PRESSEMAPPE

21.08.2019

Abstandslüge

Einwendung zum Planfeststellungsverfahren für die Errichtung der Deponie Mainz-Laubenheim

Abbildung 15. Lage der Beurteilungspunkte bzw. Immissionsorte.

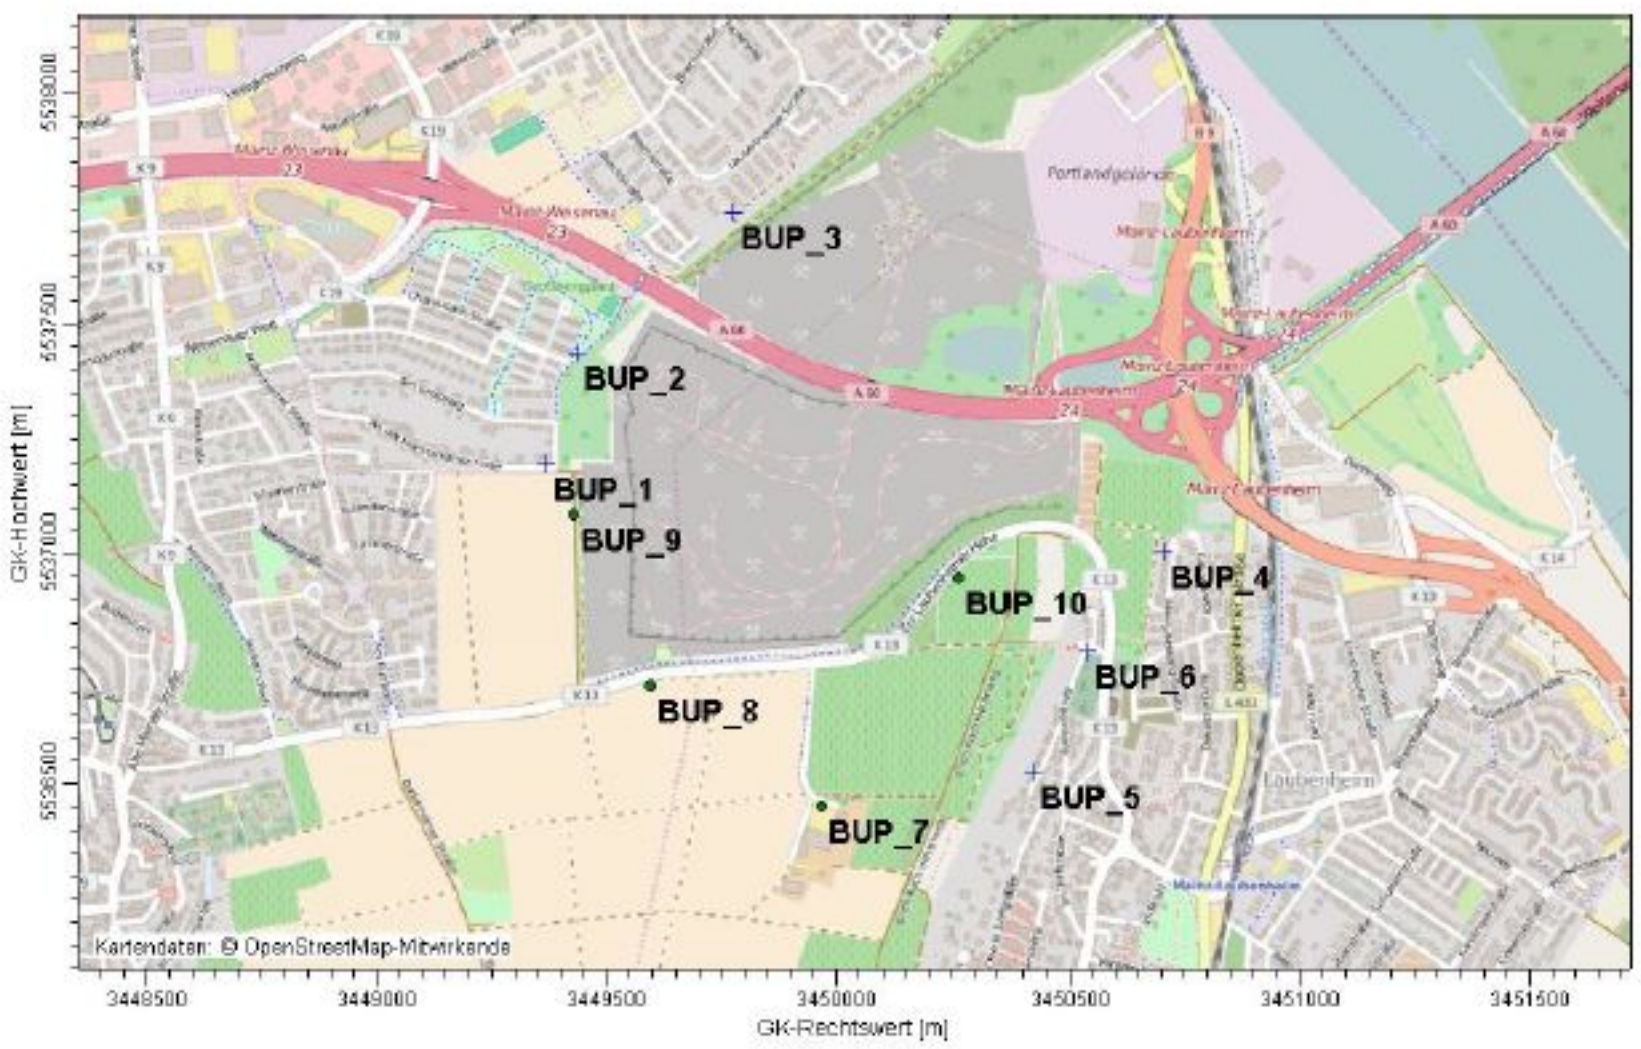
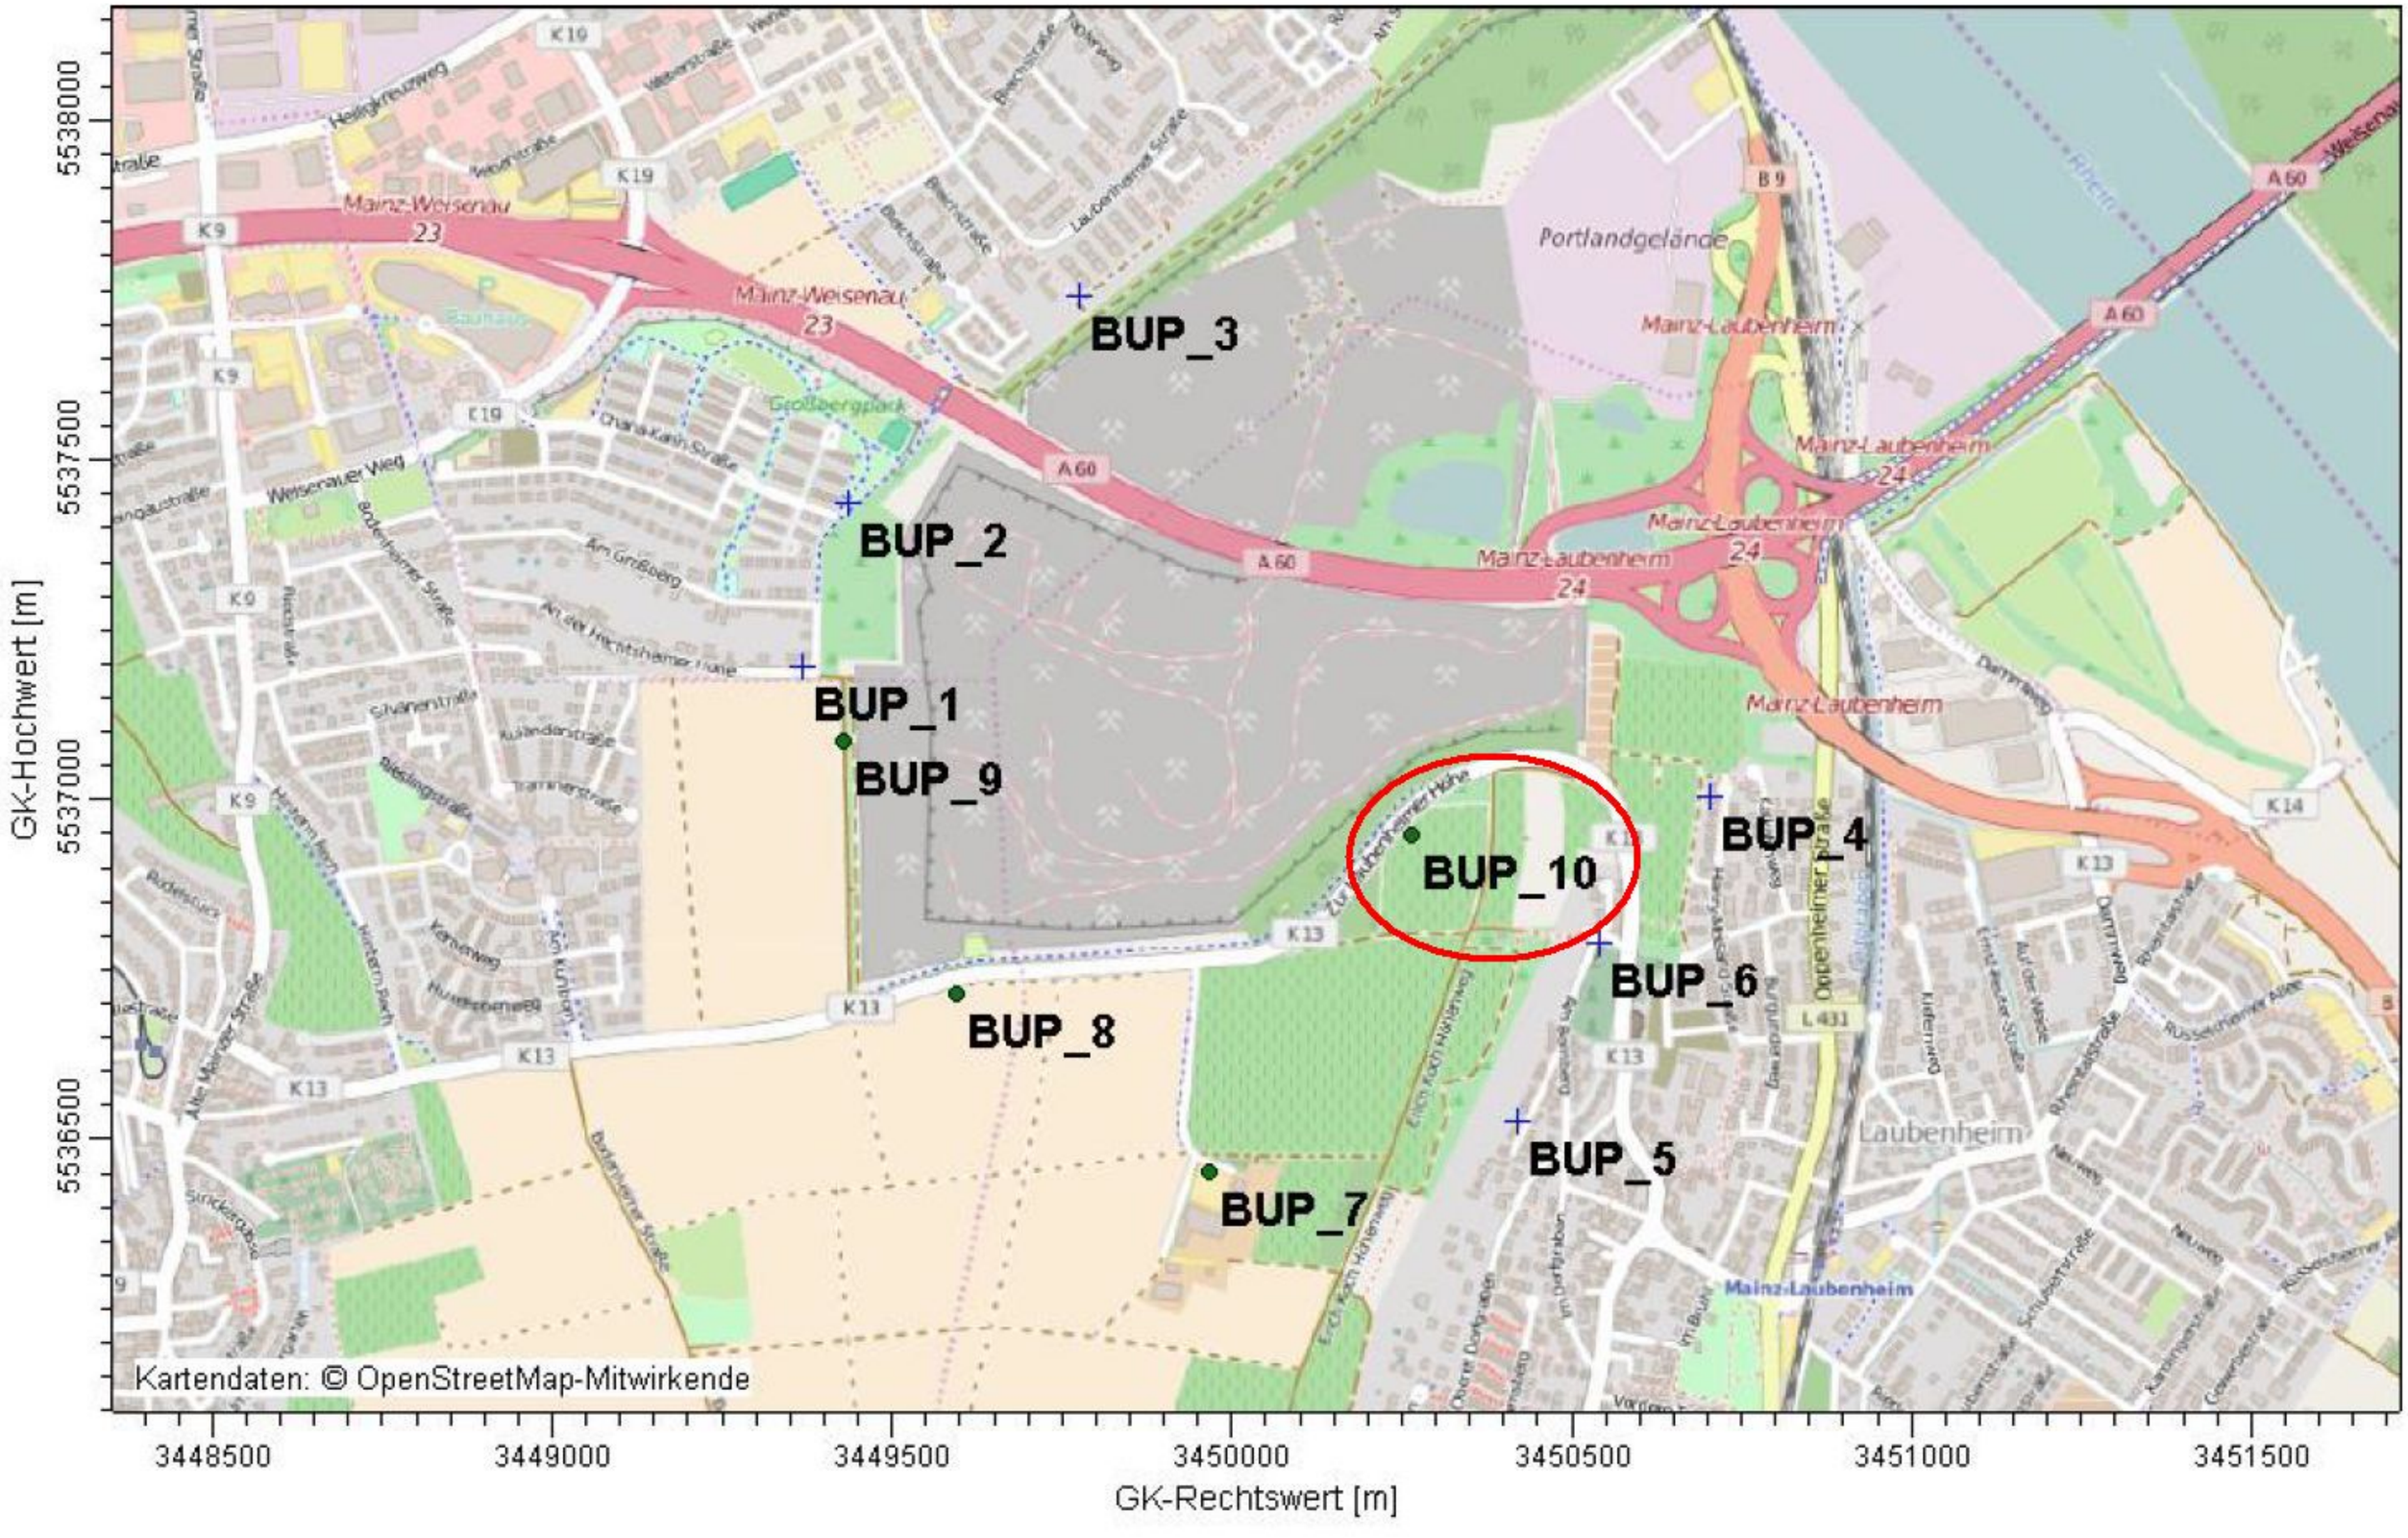
Warum haben sich die Immissionswerte geändert?

Lageplan Grundwasserdrainage

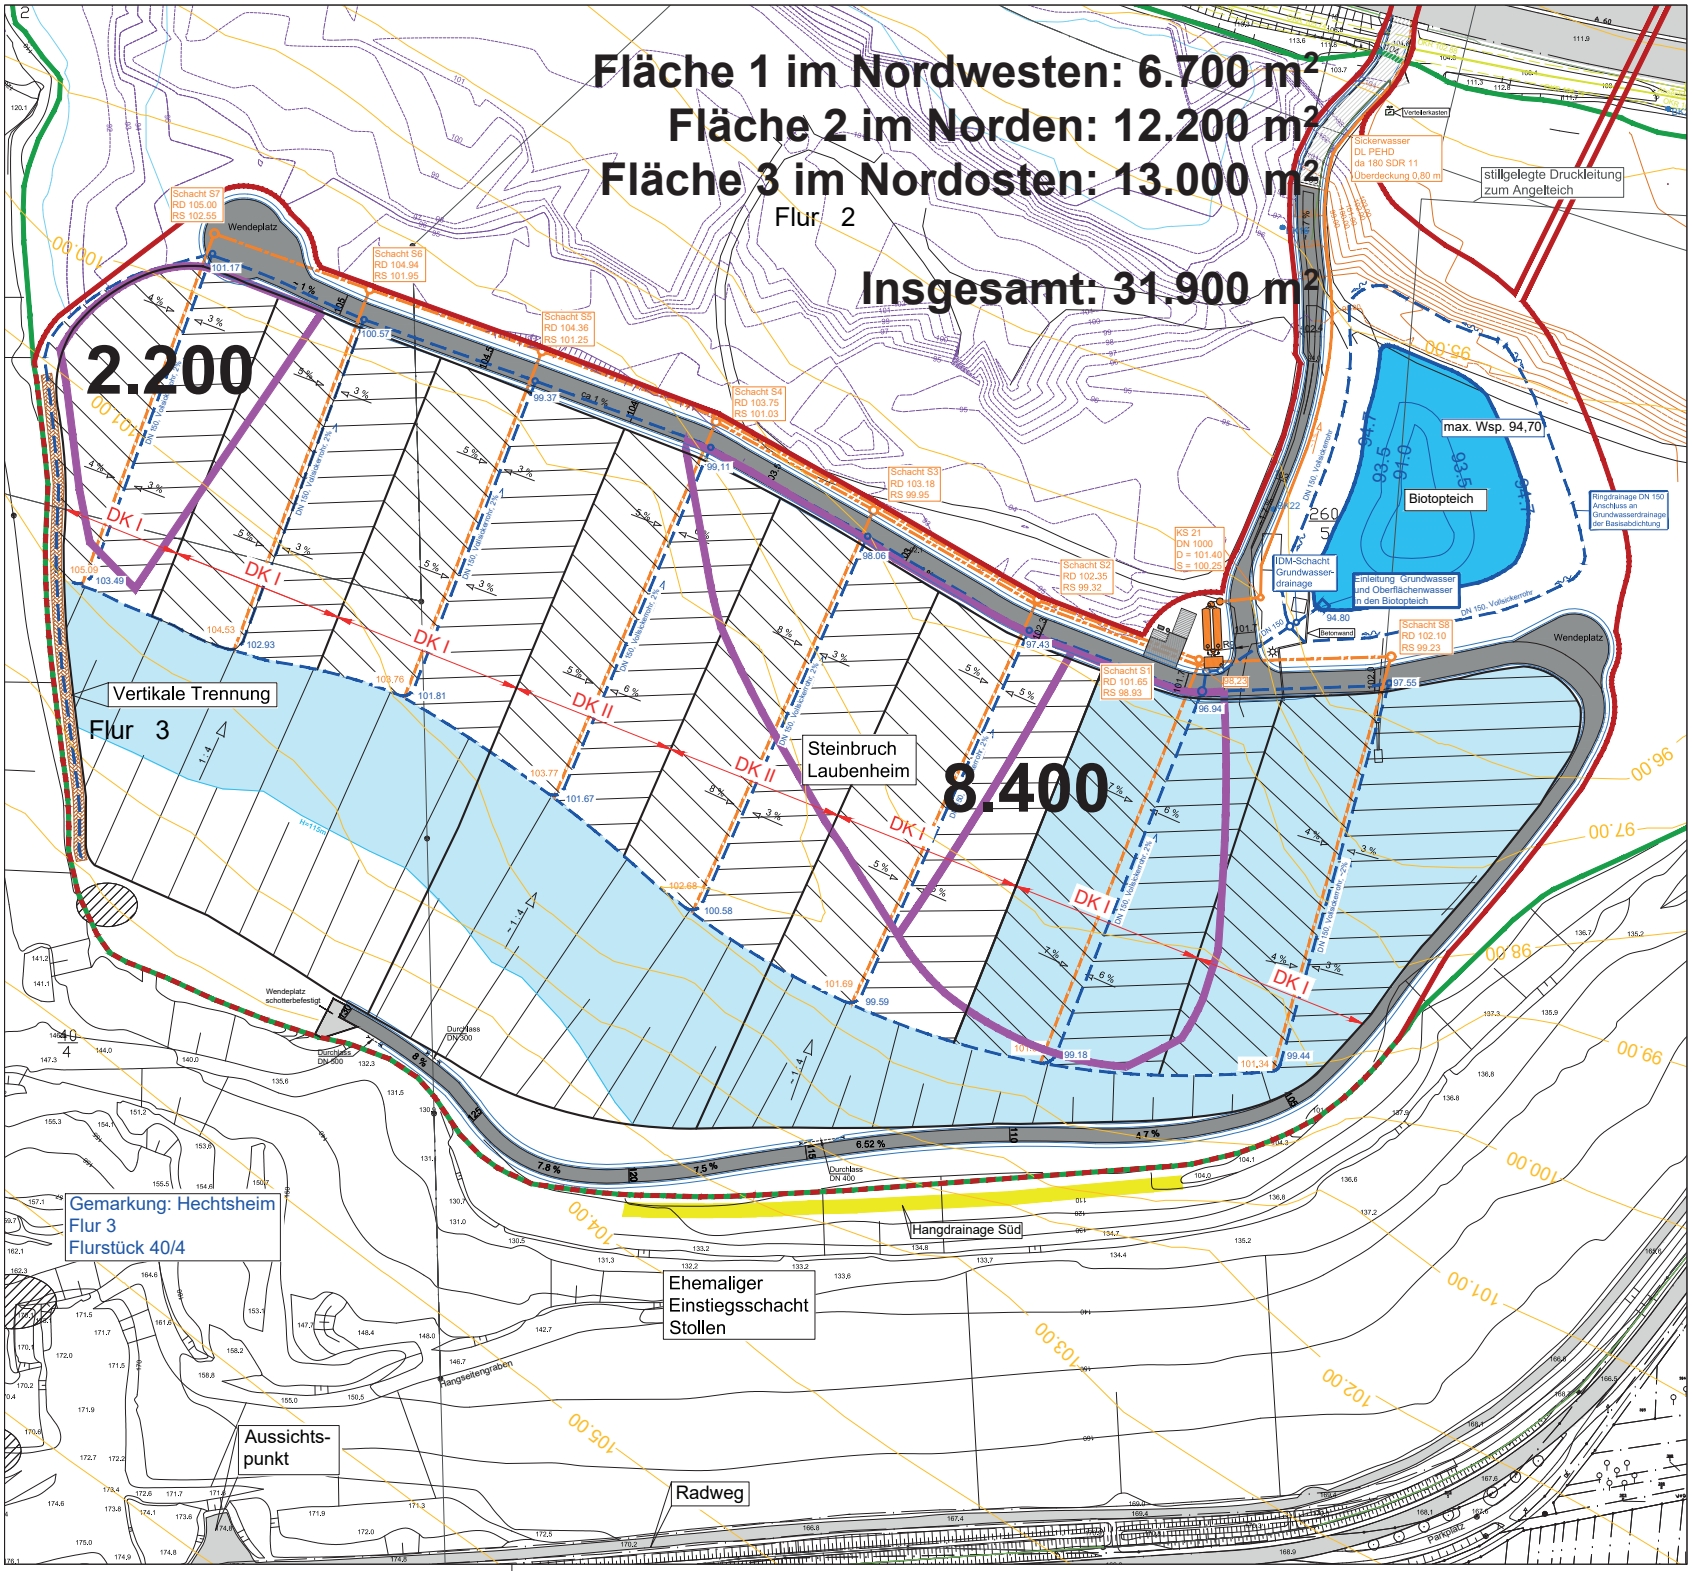
Weiterhin ist bei der Durchführung der Rüttelstopfverdichtung – insbesondere auf der Fläche 1 gem. Plan 05-1 – von **massiven Vibrationen** auszugehen, die sich über den Untergrund ausbreiten. Vor allem die bestehende Wohnbebauung würde davon nicht unerheblich beeinträchtigt werden.

Weder das Baugrundgutachten noch der technische Erläuterungsbericht macht hierzu Ausführungen. Es stellt sich die Frage, inwieweit der bauliche Bestand (Wohnbebauungen) in der unmittelbaren – und ggf. weiteren – Umgebung von den Vibrationen betroffen ist und wie dieser davor geschützt werden kann. Auch ist zu klären, wie und in welchem Umfang ggf. Schadensersatz geleistet werden soll.

Jedenfalls ist für den Fall, dass die Maßnahme wie beantragt durchgeführt werden soll, vor Beginn der Rüttelstopfverdichtung durch einen Dritten Gutachter unter Beteiligung der jeweiligen Grundstückseigentümer auf Kosten der Antragstellerin **ein Beweissicherungsverfahren** durchzuführen. Dies ist in der Plangenehmigung seitens der Genehmigungsbehörde ebenso verbindlich festzulegen, wie der Ausgleich von Folgeschäden durch den Antragsteller.

Selbstverständlich sind die dafür aufzuwendenden Kosten der Kostenschätzung ebenfalls noch zuzusetzen.
